(株) M-T E Cによるエア・スポイラの自主改善の実施について

株式会社M-T E Cから、後付け部品として出荷したリアアンダースポイラについて以下の通り自主改善を実施する旨報告がありました。

# 改善箇所説明図

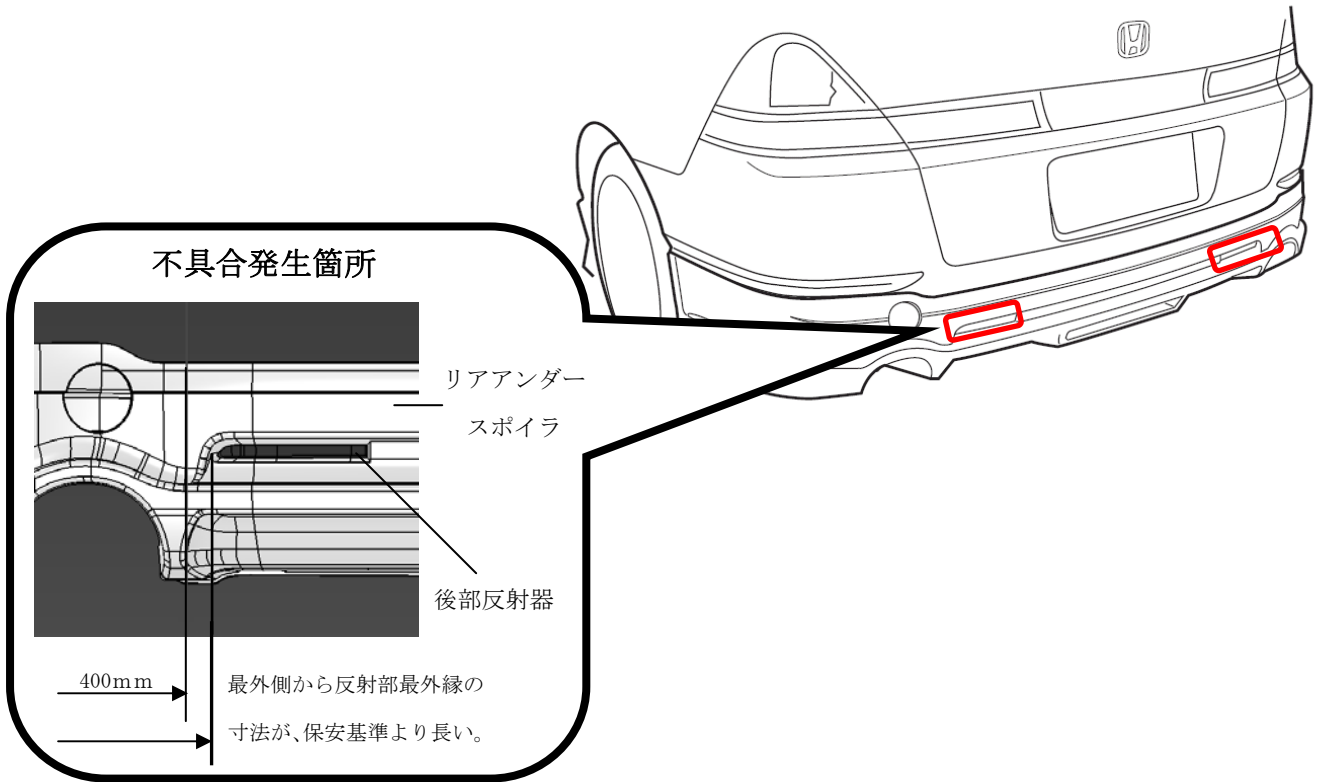
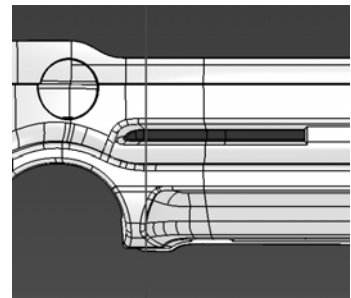
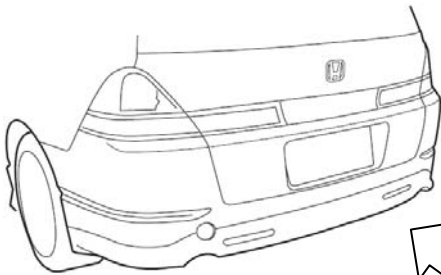
後付け部品として販売したリアアンダースポイラを車両に取り付けた場合、後部反射器の一部が覆われて反射部の最外縁と車両の最外側との寸法が400mmより長くなり、保安基準に適合していない。

当該部品を、対策品と交換する。
